Regolamento Urbanistico ed Edilizio (RUE)

Comuni di Brisighella, Casola Valsenio, Castel Bolognese, Riolo Terme e Solarolo

■ RUE

ELABORATO GENERALE DI CONTRODEDUZIONE

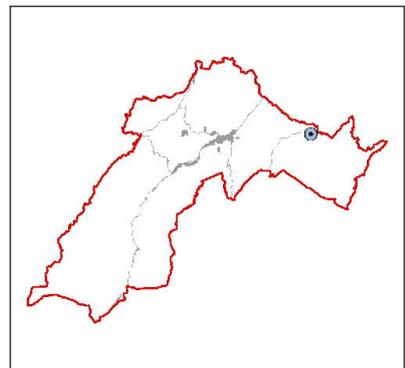
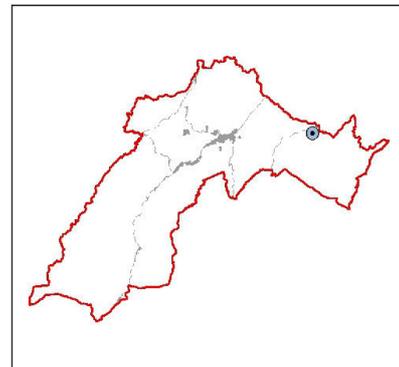
Alla luce di quanto osservato e fermi restando gli obiettivi precitati, si ritiene la previsione compatibile con il quadro pianificatorio delineato, apportando le seguenti modifiche alla Scheda progetto U.6 adottata:

La Scheda progetto U.6 adottata risulta pertanto modificata nella seguenti risultanze **(All. 1)**.

Scheda progetto R.7 "Area Moreda"	Brisighella 1/3
--	-----------------

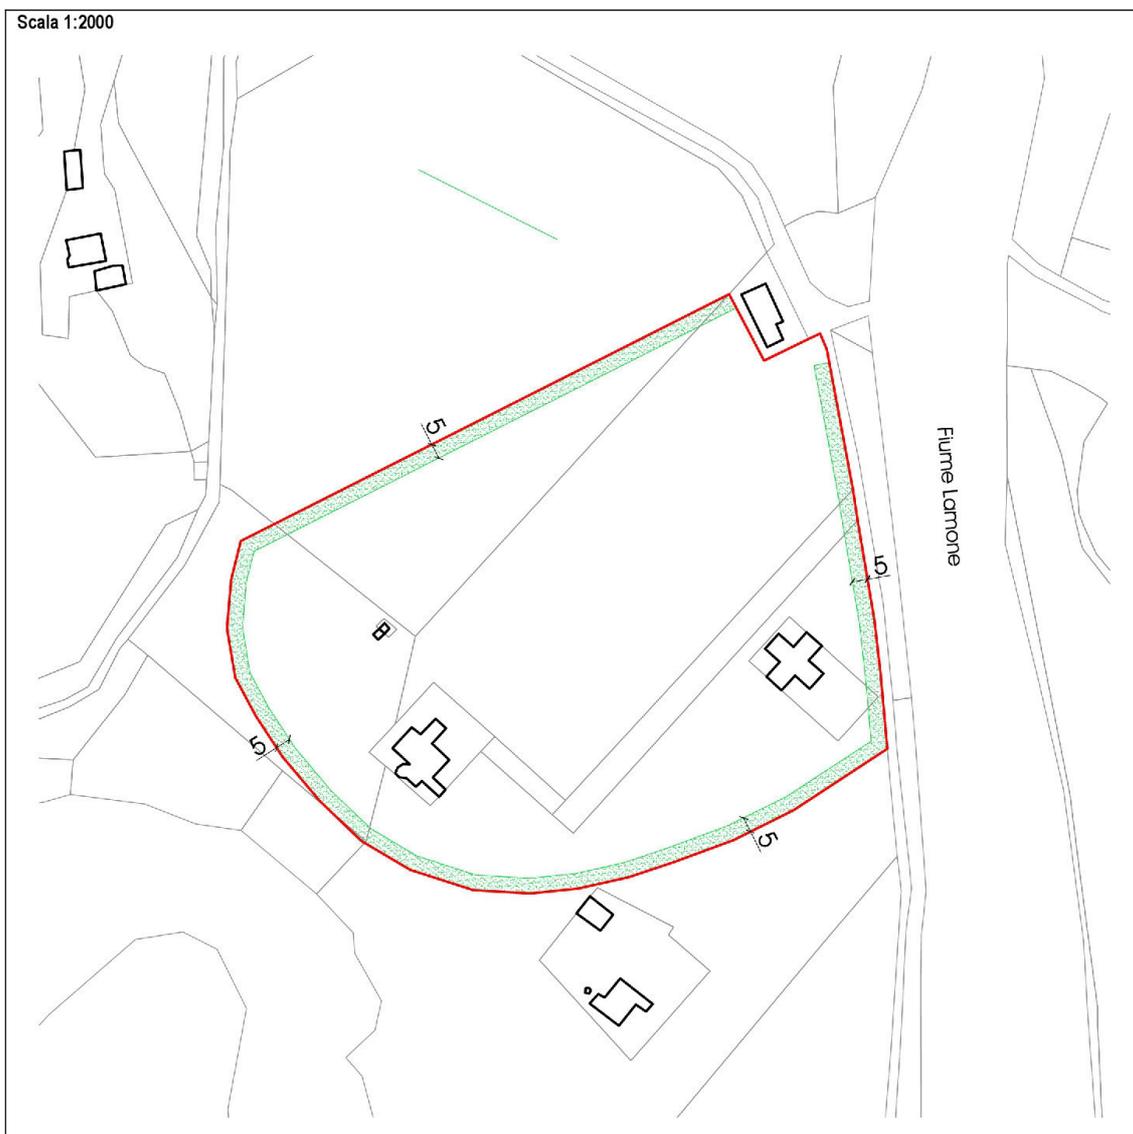
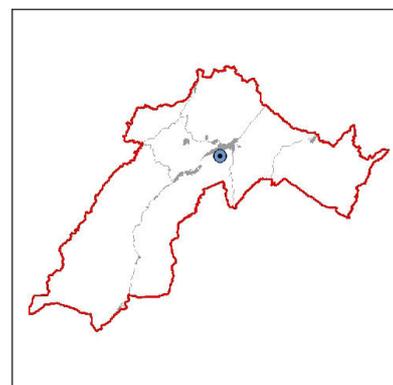
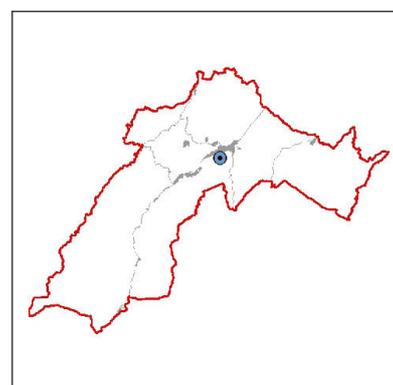
Alla luce di quanto osservato e fermi restando gli obiettivi precitati, si ritiene la previsione compatibile con le disposizioni sovraordinate richiamate dalla Provincia, apportando le seguenti modifiche alla Scheda adottata per una più elevata aderenza ai profili di sostenibilità connessi al rischio idraulico:

La Scheda progetto R.7 "Area Moreda" adottata risulta pertanto modificata nei termini di cui allegato (**AII. 1**).

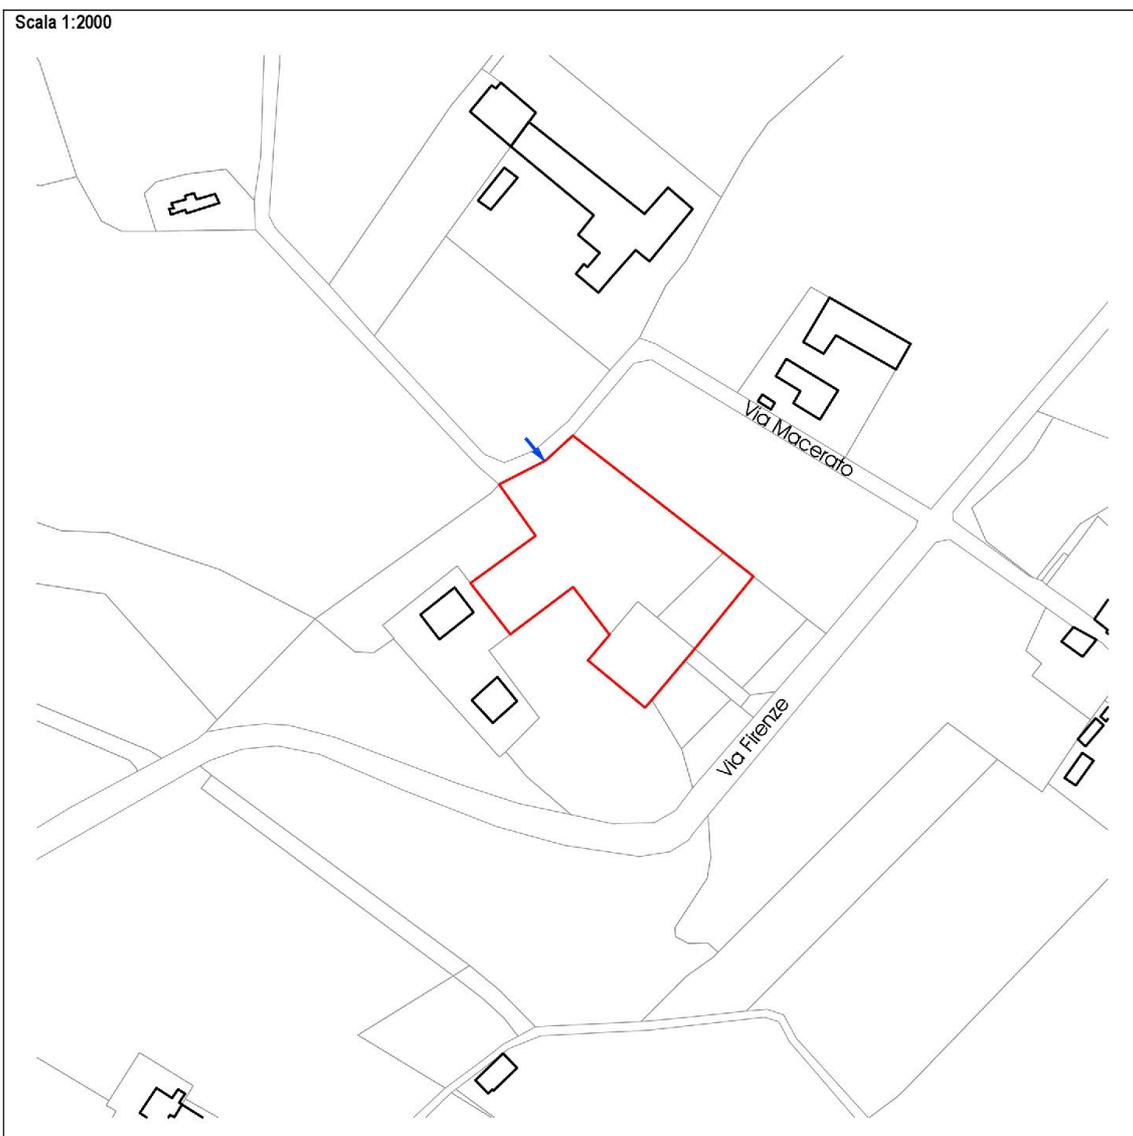
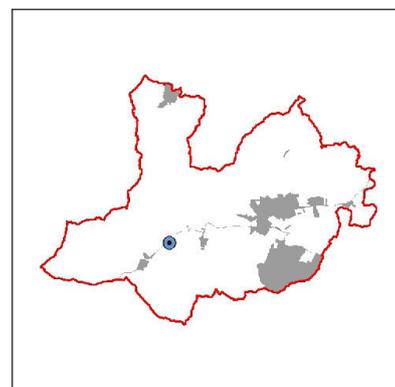
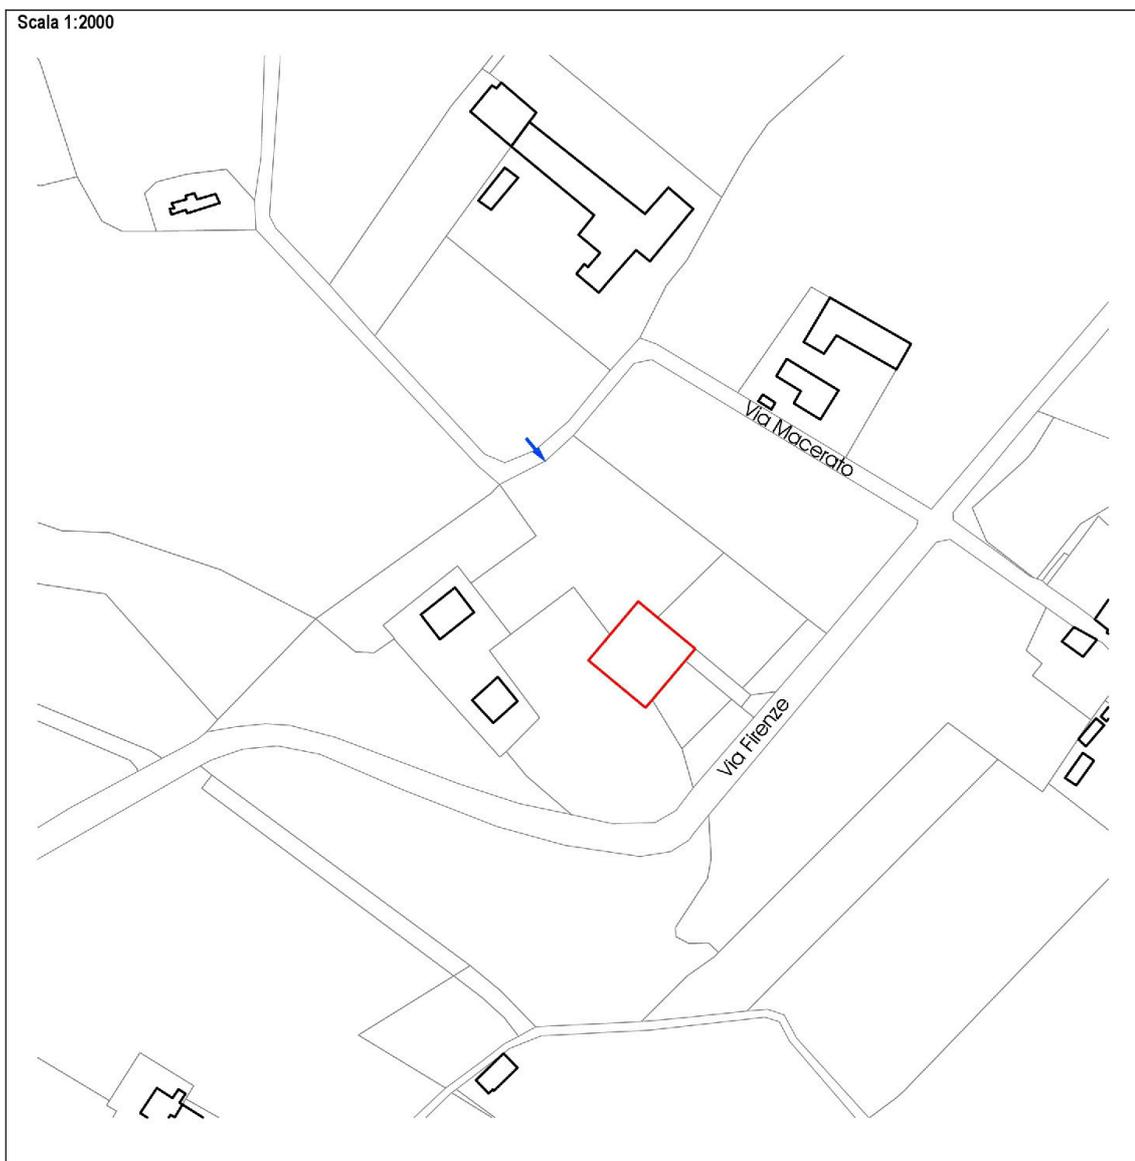
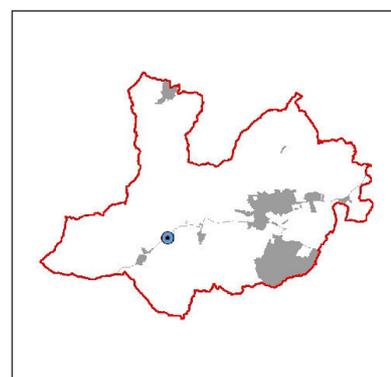
1.4) Conformità della Scheda progetto R.18 "Area di via Firenze" al PSC e pianificazione sovraordinata, verificando la coerenza interna tra la Scheda e la disciplina del territorio rurale

Si ritiene che tali adeguamenti configurino un adeguato livello di coerenza interna tra la Scheda e la complessiva disciplina del territorio rurale. La Scheda progetto R.18 adottata risulta pertanto modificata nei termini di cui allegato (Al. 1).

Scheda progetto R.21 "Area campo Golf"	Riolo Terme 1/3
---	-----------------

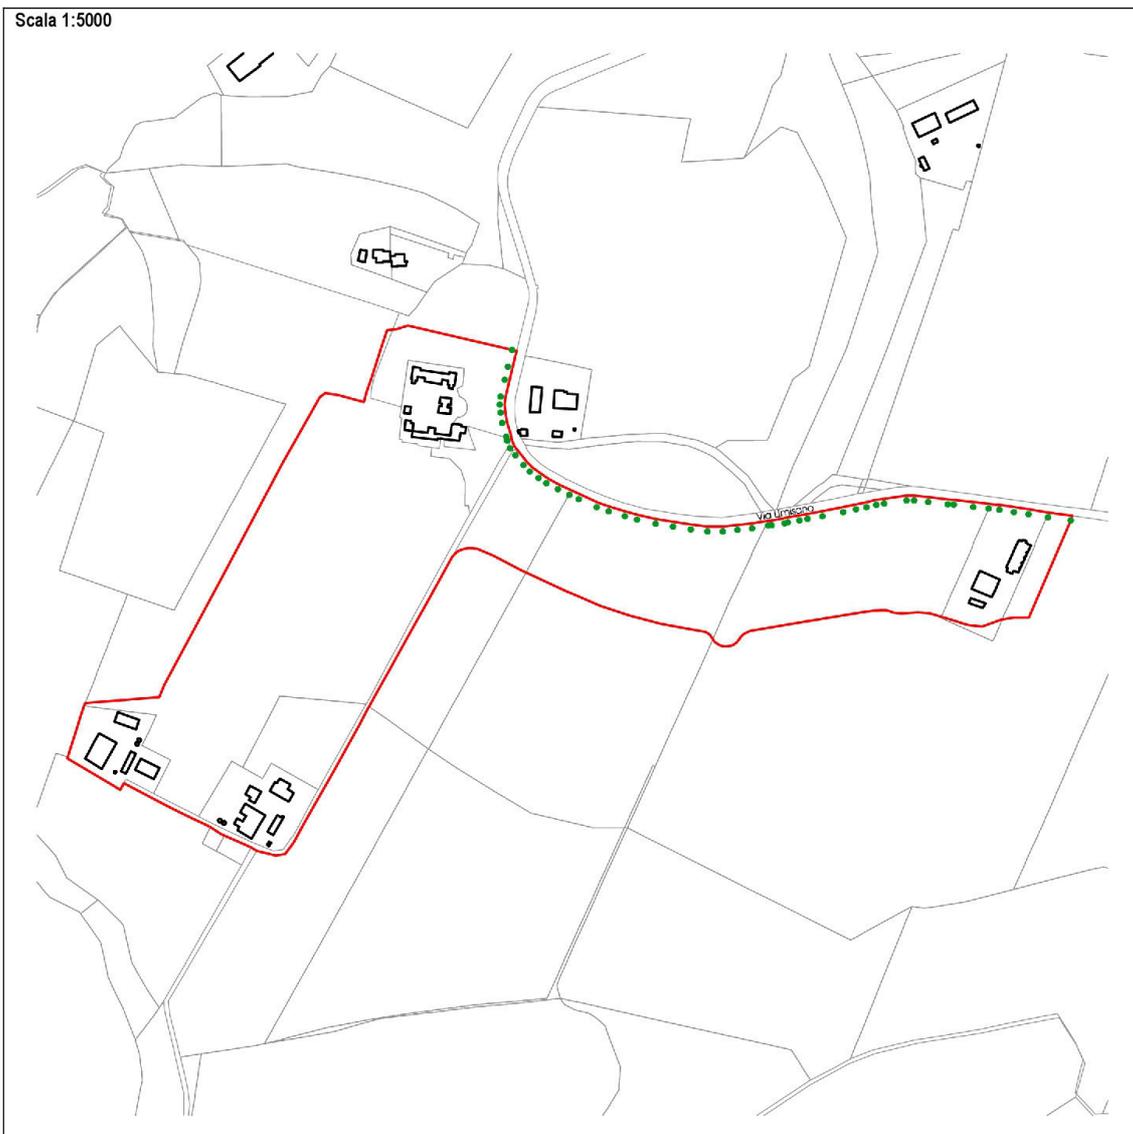
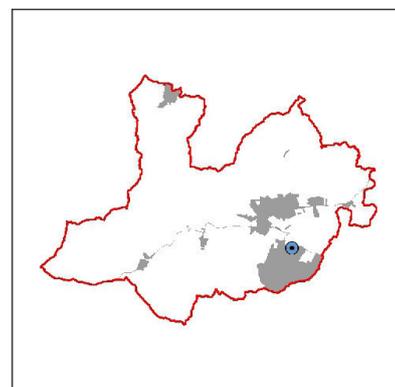
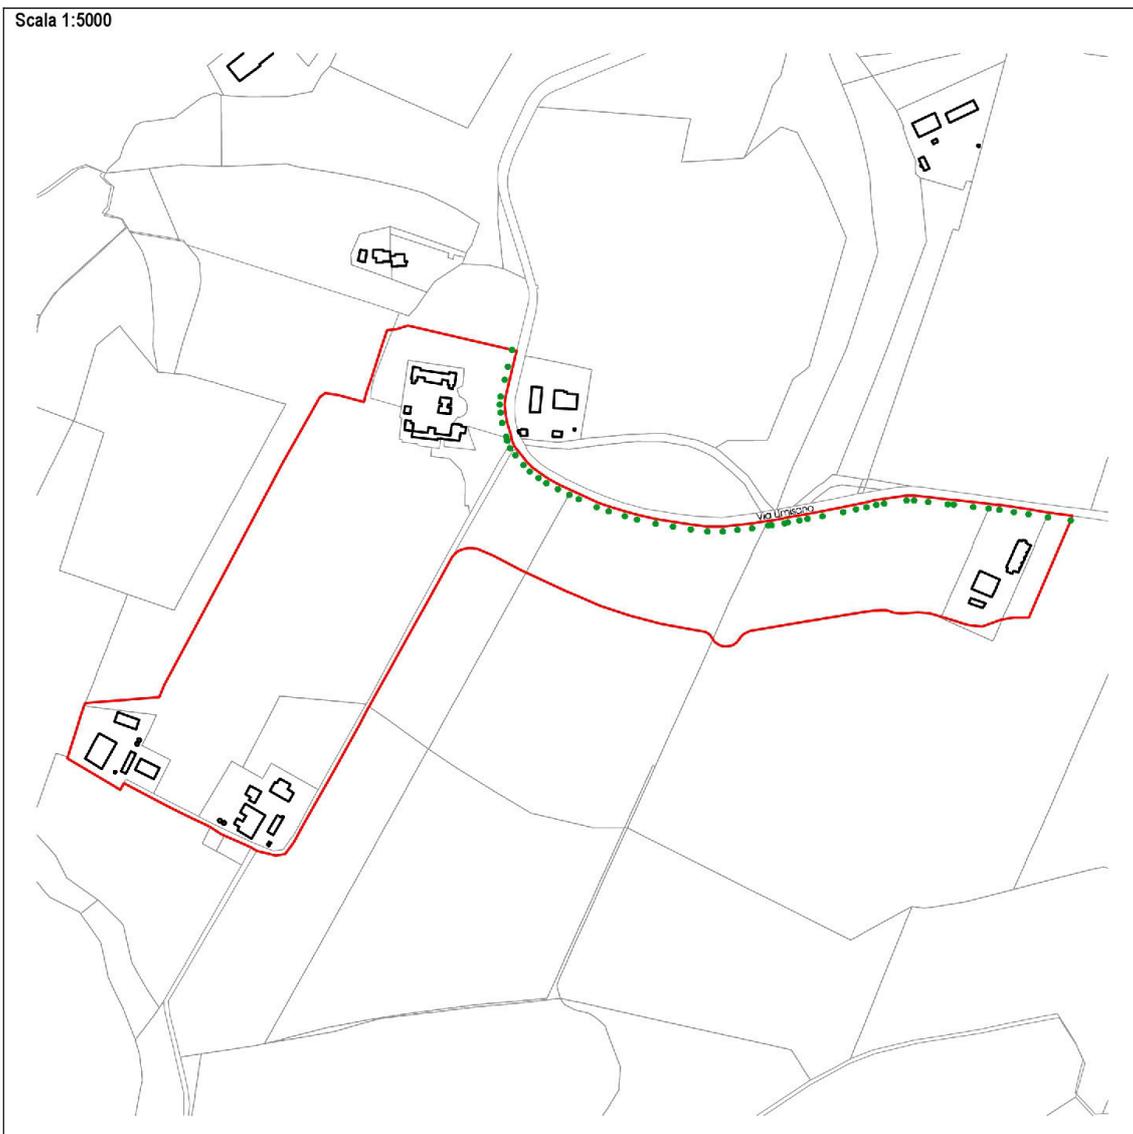
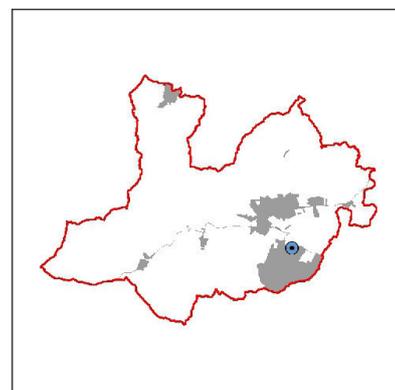
1.5) Conformità della Scheda Progetto R.21 "Area campo Golf" al PSC e pianificazione sovraordinata, riportando i riferimenti della strumentazione urbanistica attuativa già approvata

La Scheda progetto R.21 adottata risulta pertanto modificata nei termini di cui allegato (**AII. 1**), indicando i riferimenti alla strumentazione urbanistica attuativa approvata.

1.6) Tav. C.2 - "Tavola dei Vincoli" e "Scheda dei vincoli"

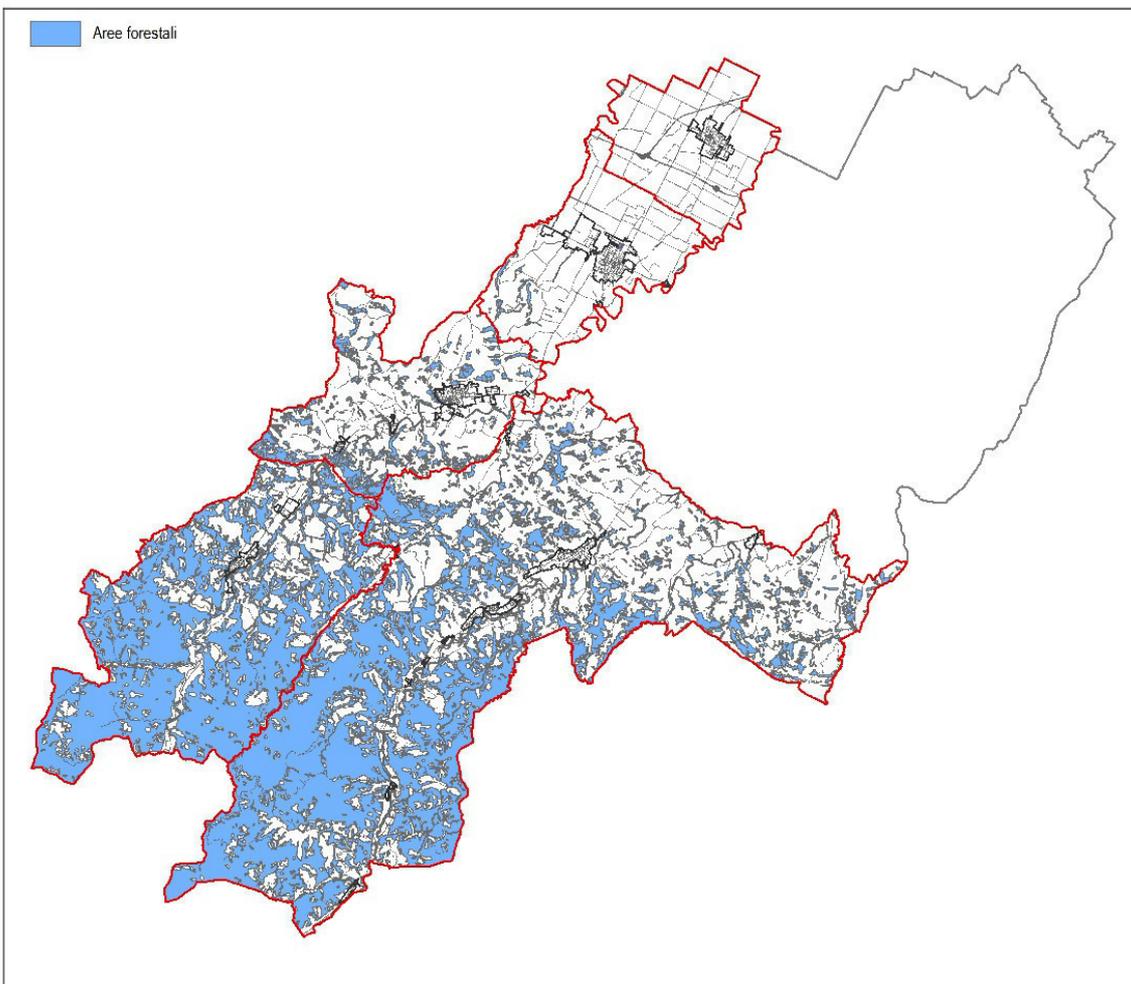
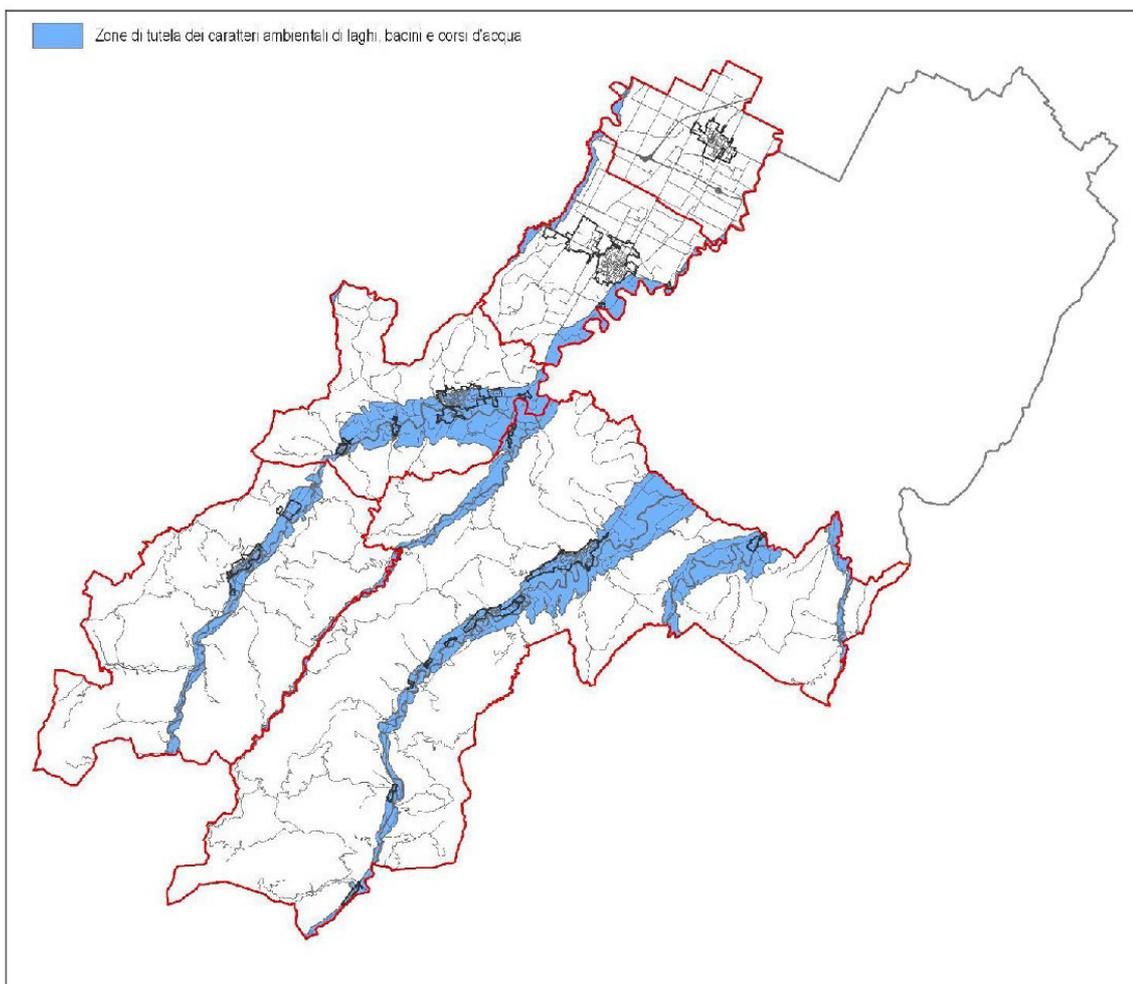
La Scheda dei Vincoli riguardante le "Aree forestali" e le "Zone di tutela dei caratteri ambientali di laghi, bacini e corsi d'acqua" devono essere integrate riportando il riferimento degli artt. 10 e 17 del PTPR così come innovati dalla Delibera di Giunta Regionale n.1109/2007, a seguito della variante al PTCP di Forlì-Cesena approvata con Deliberazione del Consiglio Provinciale del 14 settembre 2006, n. 68886/146, previa intesa con la Regione Emilia-Romagna espressa con deliberazione dell'Assemblea legislativa del 26 febbraio 2006, n. 1424).

La Scheda dei Vincoli "Beni paesaggistici (Dlgs 42/2004) - Aree forestali" risulta pertanto modificata nei termini di cui all'allegato (All. 1).

La Scheda dei Vincoli "Tutela sovraordinata: PTCP della Provincia di Ravenna - Zone di tutela dei caratteri ambientali di laghi, bacini e corsi d'acqua" risulta pertanto modificata nei termini di cui allegato (**AII. 2**).
